改善箇所説明図

ブレーキバルブ

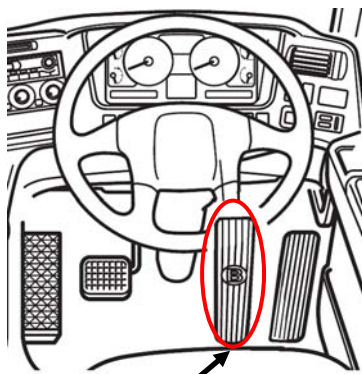
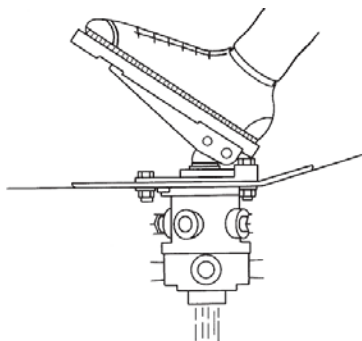
大型トラックにおいて、ブレーキバルブの製造工程が不適切なため、ブレーキペダルにより作動するプランジャーが芯ずれにより摺動不良となるものがある。そのため、そのままの状態で使用を続けると、ブレーキバルブの戻りが悪くブレーキが引きずった状態となり、最悪の場合、火災に至るおそれがある。

全車両、ブレーキバルブの戻りを点検し、渋りが認められた場合は良品のブレーキバルブに交換する。

注：□は、交換部品を示す。

ブレーキバルブ断面図

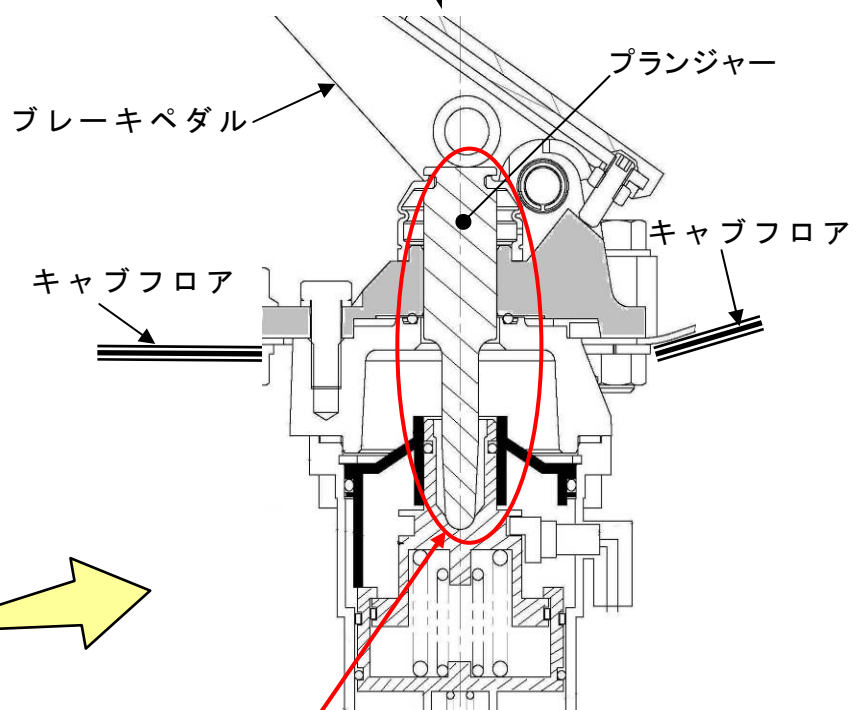
基準不適合発生箇所
